INFORME DE VISITA CONTROL
N° 5907-2026-CG/GRMD-SVC

**ESTADO SITUACIONAL DE LA OBRA “CREACION DEL
SISTEMA DE AGUA Y DISPOSICIÓN SANITARIA DE
EXCRETAS EN EL CENTRO POBLADO DE LAGO VALENCIA
DEL DISTRITO DE LAS PIEDRAS, PROVINCIA DE
TAMBOPATA, MADRE DE DIOS, CUI 2510530”**

PERÍODO DE EVALUACIÓN:
DEL 21 AL 27 DE ABRIL DE 2026

Imagen n.º 20
Plano denominado UBS TSM – Arquitectura, lámina UBS-02

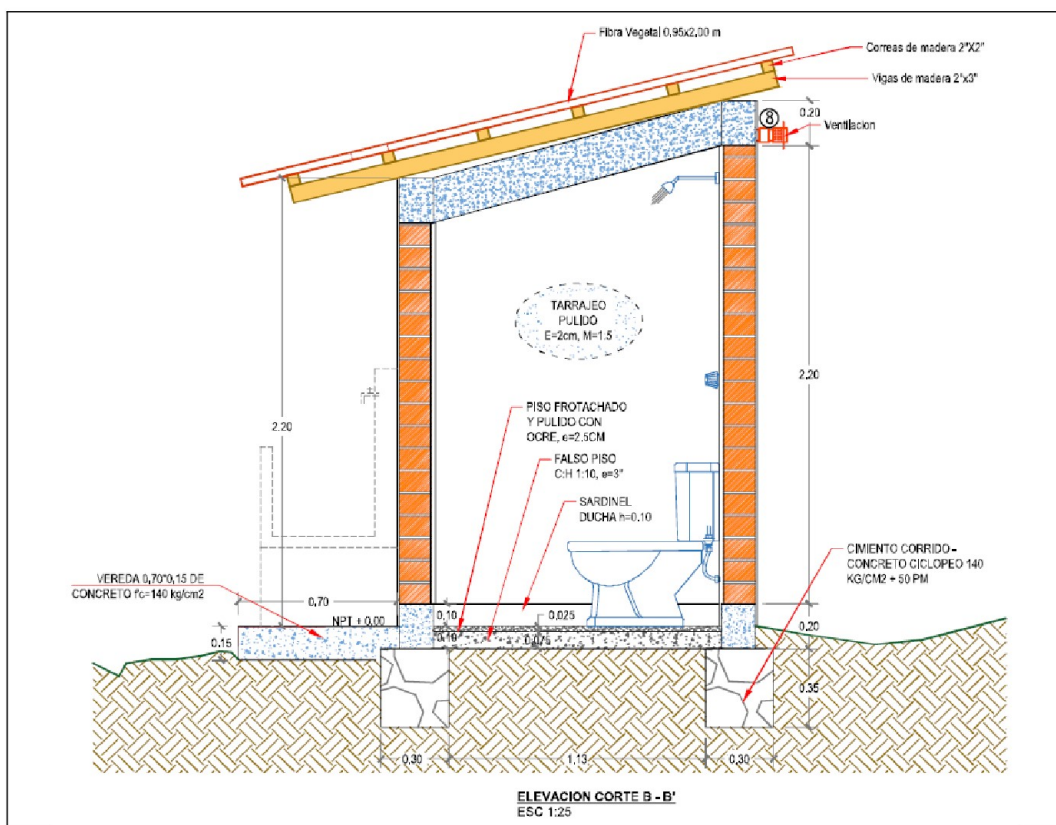
Asimismo, se verificó que en las UBS n.º 12 y 14 las estructuras de techado cuentan únicamente con cinco (5) correas de madera de 2"x2"; sin embargo, de acuerdo a los planos del expediente técnico, específicamente el plano denominado UBS TSM – Arquitectura, lámina UBS-02,

corresponde la instalación de seis (6), evidenciando una ejecución incompleta de los elementos estructurales previstos.

Al respecto, de la revisión del Análisis de Precios Unitarios (APU) de la subpartida 03.01.05.08 “Estructura de madera para techos de UBS”, se advierte que este considera únicamente cinco (5) unidades de correas de madera tornillo de 2”x2”x3.00 m, con un costo unitario de S/ 22.03; no obstante, dicha cantidad no se condice con lo establecido en los planos del expediente técnico, los cuales contemplan la instalación de seis (6) correas, generándose una inconsistencia entre los documentos técnicos que forman parte del expediente.

Imagen n.º 27
Cerco perimétrico – Detalles

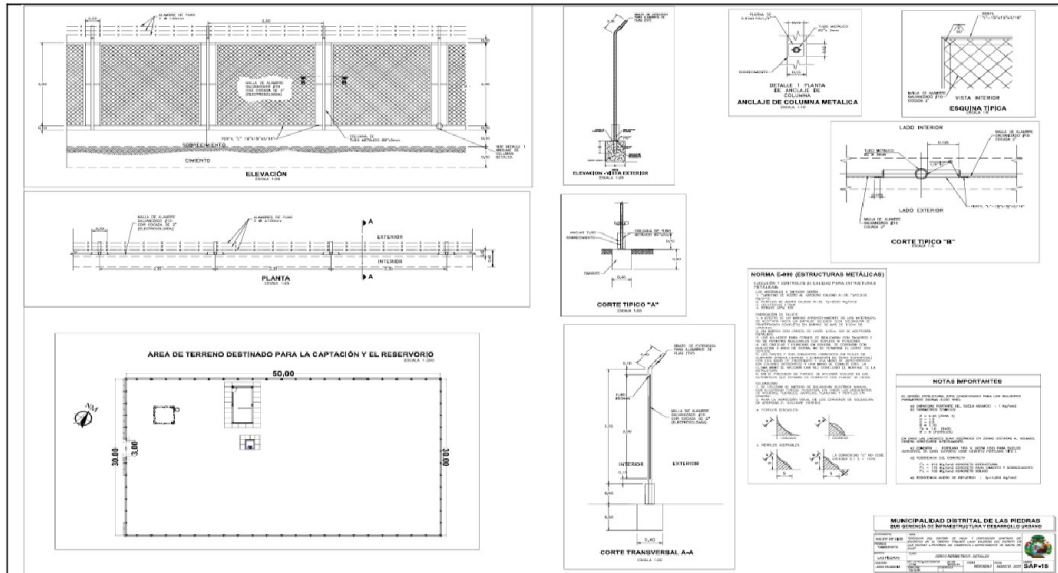
Ahora bien, de la revisión del expediente técnico aprobado, específicamente del plano “Cerco perimétrico – Detalles”, Lámina SAP-18, se aprecia que el cerco metálico contempla en su diseño la instalación de alambre de púas en la parte superior como elemento de seguridad. Asimismo, en el Análisis de Precios Unitarios (APU) de la referida partida, se incluye como insumo el “alambre de púas para cerco”, lo cual forma parte de los materiales considerados para su ejecución.

De la imagen anterior, para mayor entendimiento se ha graficado en líneas rojas, en referencia al cerco perimétrico realmente ejecutado por el frente un total de 27.00m (sin considerar la puerta metálica del ingreso principal de 3.00m), por el costado derecho e izquierdo se construyó 20.00ml respectivamente. Con línea amarilla se representa las longitudes que debieron ejecutarse, para cumplir con la finalidad de protección del perímetro del predio, debido a que el plano **Cerco perimétrico – Detalles**, Lámina SAP-18 si considera la construcción en todo el perímetro del predio (sin considerar los 3.00 ml de la puerta metálica del ingreso principal).

En esa misma línea, conforme a la opinión n.º 051-2022/DTN del OSCE, en los contratos de obra bajo el sistema de precios unitarios, el expediente técnico define las partidas a ejecutar, siendo los metrados referenciales; no obstante, el pago se realiza en función de las cantidades efectivamente ejecutadas, siempre que estas correspondan a las partidas previstas y sean necesarias para alcanzar la finalidad del proyecto. En el presente caso, si bien el contratista habría ejecutado el metrado considerado en la valorización, dicha ejecución no responde al alcance integral definido en los planos del expediente técnico, lo cual no garantiza el cierre perimetral completo ni el cumplimiento de la finalidad de protección de la infraestructura. En ese sentido, la ejecución parcial del cerco, sin que medie modificación aprobada del expediente técnico, evidencia una discrepancia entre lo proyectado y lo ejecutado.
